**REGULERINGSFORSLAG TIL
OFFENTLIG ETTERSYN**

Fagnotat

Vår referanse: PLAN-2023/15912-88

**Forslag til detaljregulering– offentlig ettersyn
Bergenhús. Gnr. 165, Bnr. 556 m. fl., Kulturkvartalet Verftet,
Reguleringsplan arealplan-ID 71480000**

Figur 3. Gangforbindelser rundt Kulturkartalet Verftet til daglig, ny situasjon. Stiplet linje viser forbindelser under nytt dekke.

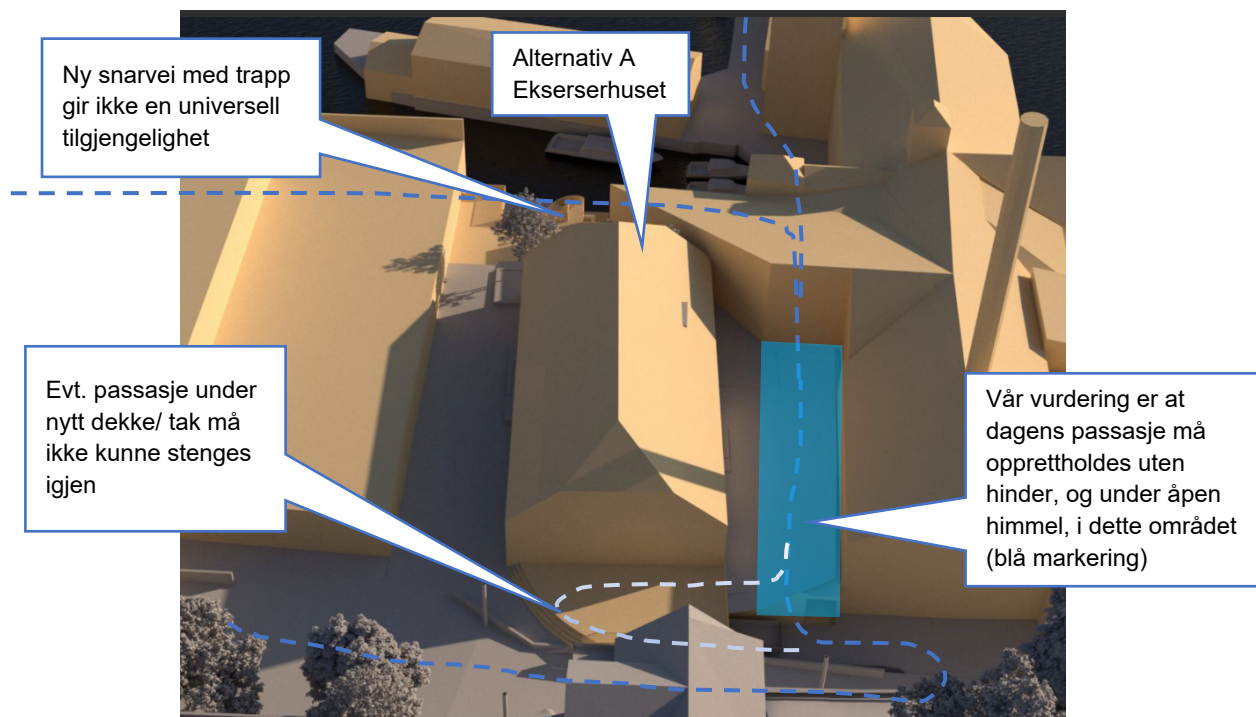
Plan- og bygningsetaten og Bymiljøetaten har vært opptatt av å sikre gode sikt og tverrforbindelser mellom gate og sjø. Planforslaget viser fremtidige bevegelseslinjer over og under nytt dekke/ byrom mellom USF og Kjødehallene, se figur 3 og 4. Bestemmelsene sikrer noe sikt mellom gate og sjø, og det er vist en snarvei i form av ny vindeltrapp fra gateplan til sjø. Snarvei (vindeltrapp) innenfor KBA2 er ikke sikret i bestemmelser eller i plankart. Plassering må sikres til sluttbehandling og utforming av vindeltrapp må bearbeides og gis en god utforming.

Illustrasjonene viser at under arrangement vil de naturlige tverrforbindelsene hindre fri ferdsel på tvers mellom sjø og gate. Vår anbefaling har vært å opprettholde maksimalt 70 meter mellom gangårer, og ivaretagelse av en viktig tverrforbindelse for øvre og nedre del av kulturkvartalet.

Figur 5. 3D-perspektiv mot vest viser alternativ A plassert på nytt dekke. Nytt dekke er bygget over dagens passasje

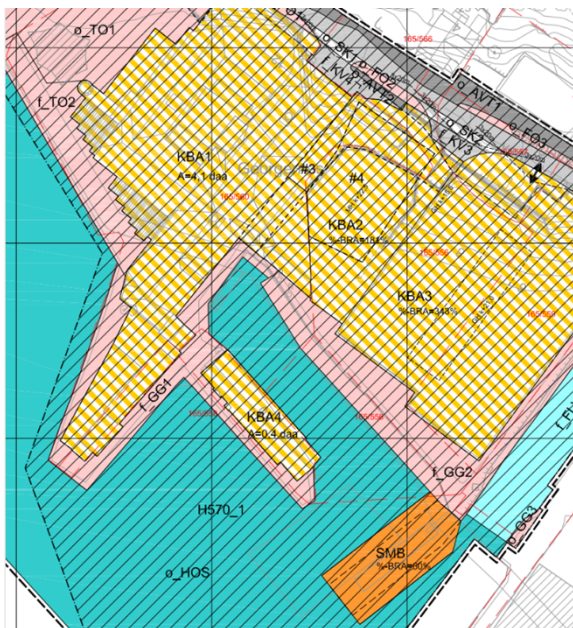
Plan- og bygningsetaten har vært tydelig på at dagens naturlige tverrforbindelse (vist som #3 i plankart) mellom gate og sjø må opprettholdes med fri ferdsel under åpen himmel, samtidig som det kan pågå arrangement i kulturkvartalet. I bestemmelsene står det følgende: «Innenfor bestemmelsesområde #3 skal eksisterende forbindelse mellom f_GG1 og o_KV1 via f_KV4 opprettholdes. Deler av dekket inn mot eksisterende USF bygg kan åpnes for lysinnslipp.»

Vi har frarådet etablering av vegger og dører som stenger av tverrforbindelsen mellom gate og sjø ved arrangement og på kveldstid. Dagens forbindelse er bedre tilpasset alle brukergrupper, og av hensyn til universell utforming må denne videreføres. En vindeltrapp vil ikke gi en tilgjengelig og trillbar hovedløsning. Til sluttbehandling av planforslaget må dekket fjernes innenfor blå markering i figur 5, og sykkelparkering nedjusteres til fordel for tverrforbindelsen. Alternative plasseringer av sykkel må vurderes før sluttbehandling.

Figur 6. Plankart med feltkoder for felles eller offentlige arealer.

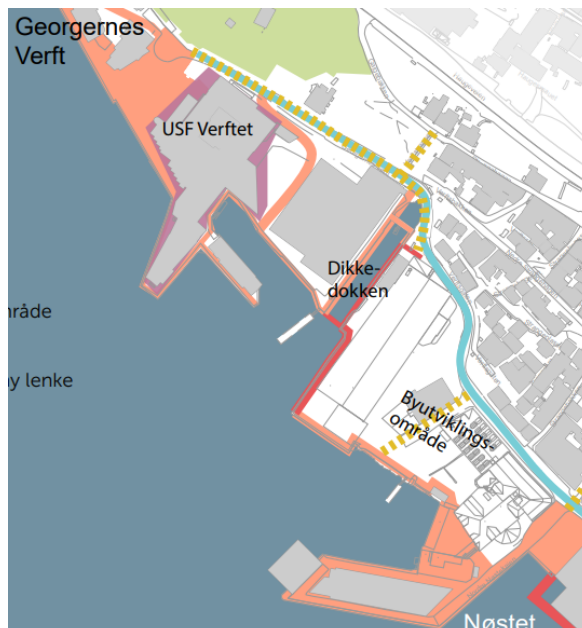
Plan- og bygningsetaten har gitt tilbakemeldinger underveis i planprosessen om at gangforbindelser langs sjø må være frie forbindelser for allmennheten som sikrer en sammenhengende sjøpromenade uten barrierer jf. sjøfrontstrategien: Bergen kommune - Strategi for sjøfronten i Bergen sentrale deler. Strategien er ikke juridisk bindende, men skal være en del av et faglig og strategisk grunnlag for planlegging langs sjøfronten. Plan- og bygningsetaten anbefaler at sjøfrontstrategien følges i planforslaget, og at det sikres en allment tilgjengelig sjøfront i kart og bestemmelser før sluttbehandling. For å imøtekomme dette må gang- og torgareal langs sjøfronten avsettes som offentlig areal med prefiks «o» istedenfor «f» (felles).

Plankartet viser småbåthavn i sjø, SMB, plassert ved Dikkedokken og ny broforbindelse. Vi har stilt spørsmål om småbåthavn i dette området er forenelig med kulturminnet *Dikkedokken*, samt aktiviteter i sjø som badstue og bading. Viser til bestemmelse 5.1.2.

Figur 10. Illustrasjon som viser kjøremønster og snumuligheter for varelevering

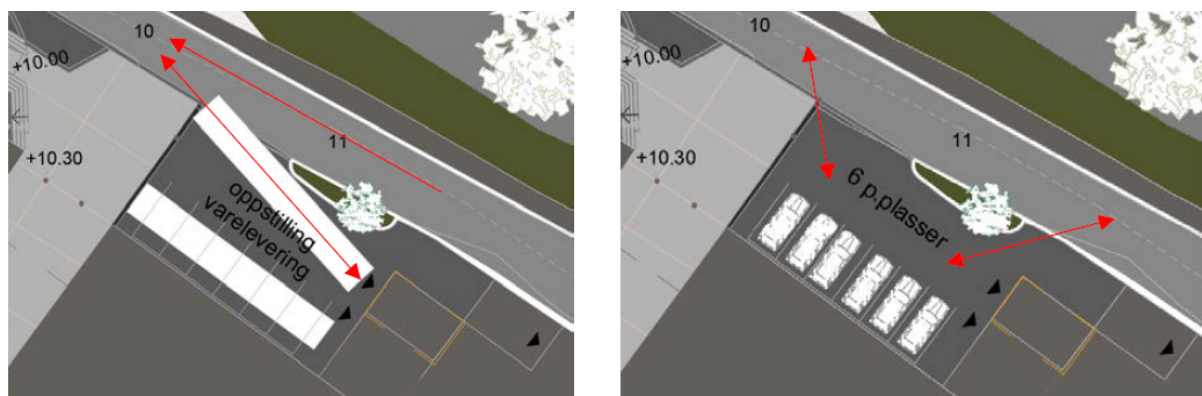
Dagens varelevering på nordsiden av USF og via rampe ned til Kjødehallene videreføres i planforslaget. I tillegg foreslås ny snumulighet på nytt dekke mellom Kjødehallene og USF. Varelevering vil kunne foregå på ny oppstillingsplass for semitrailere og buss med tilhenger mellom Kjødehallen og tilkomstvegen Georgernes Verft. Sikkerhet i forbindelse med rygging med store kjøretøy er sikret ved krav om beredskapsplan som synliggjør rutiner for hjelpemannskap. I tillegg skal det etableres fysiske, lett demonterbare hindringer, for å styre omfang av rygging med store kjøretøy.

Vi ber om innspill fra relevante høringsinstanser på de trafikale forholdene som gjelder trafiksikkerhet og varelevering i planforslaget.
